# 都計諮問第5号 古河都市計画 道路の変更について

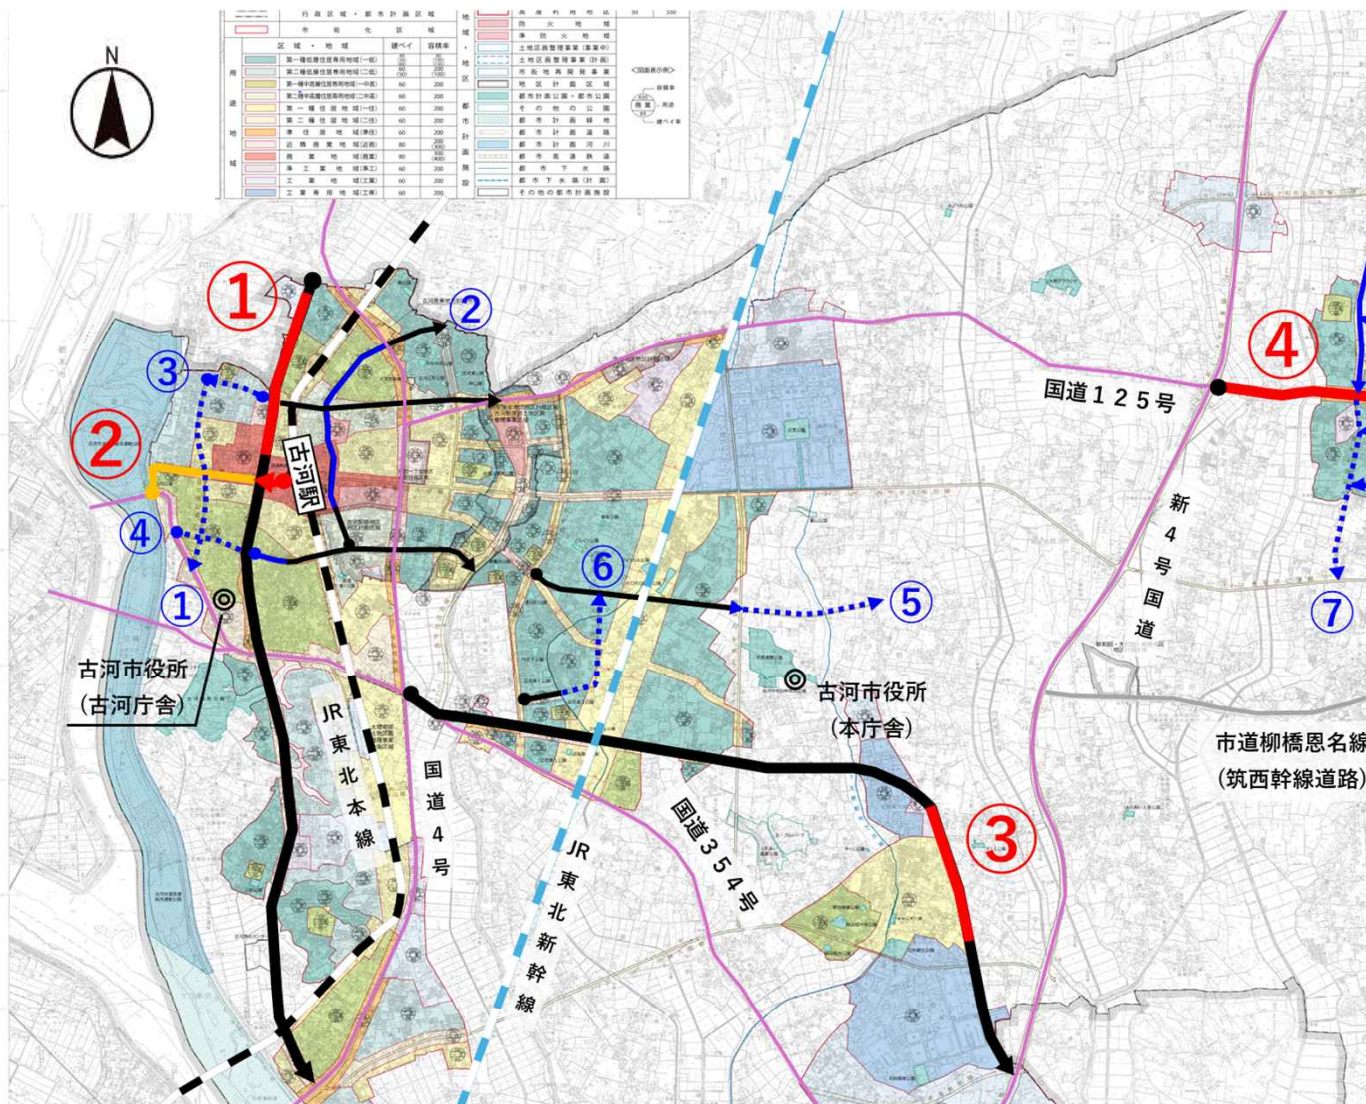
変更概要【県決定】					
①	3・4・2横山大山線 (一部幅員変更)	変更前	W=18m	L=約7,200m	—
		変更後	W=18m	L=約7,200m	2車線
②	3・4・8三国橋大聖院線 →3・3・8古河停車場線 (名称変更、部分廃止、起終点変更)	変更前	W=18m	L=約1,420m	—
		変更後	西口交通広場約7,200㎡		—
③	3・4・19大堤高野線 (一部幅員変更)	変更前	W=22m	L=約280m	2車線
		変更後	西口交通広場約7,200㎡		—
④	3・4・19大堤高野線 (一部幅員変更)	変更前	W=18m	L=約6,830m	—
		変更後	W=18m	L=約6,830m	2車線
⑤	3・2・27 →3・5・27上大野東諸川線 (名称変更、幅員変更)	変更前	W=30m	L=約3,140m	—
		変更後	W=14.5m	L=約3,140m	2車線

変更概要【市決定】					
①	3・4・1新町長谷線 (廃止)	変更前	W=18m	L=約1,580m	—
		変更後	—	—	—
②	3・4・3昭和町野木原線 (一部幅員変更)	変更前	W=16m	L=約2,600m	—
		変更後	W=15m	L=約2,600m	2車線
③	3・4・6新町三杉線 →横山町三杉線 (名称変更、部分廃止)	変更前	W=18m	L=約2,450m	—
		変更後	W=18m	L=約1,870m	2車線
④	3・3・9桜町上辺見線 →一本町上辺見線 (名称変更、部分廃止、一部幅員変更)	変更前	W=22m	L=約2,540m	—
		変更後	W=22m	L=約1,940m	2車線

⑤	3・5・18上辺見下大野線 (部分廃止)	変更前	W=12m	L=約3,130m	—
		変更後	W=12m	L=約2,980m	2車線
⑥	3・5・21下辺見上辺見線 →上辺見線 (名称変更、部分廃止)	変更前	W=12m	L=約1,440m	—
		変更後	W=12m	L=約370m	2車線
⑦	3・4・29上和田仁連線 →3・5・29上和田諸川線 (名称変更、部分廃止、一部幅員変更)	変更前	W=16m	L=約3,360m	—
		変更後	W=12m	L=約1,710m	2車線
⑧	3・4・30諸川北部線 (廃止)	変更前	W=16m	L=約1,190m	—
		変更後	—	—	—
⑨	3・4・31東諸川松原線 (廃止)	変更前	W=16m	L=約1,470m	—
		変更後	—	—	—
⑩	3・4・32諸川南部線 (廃止)	変更前	W=16m	L=約1,320m	—
		変更後	—	—	—
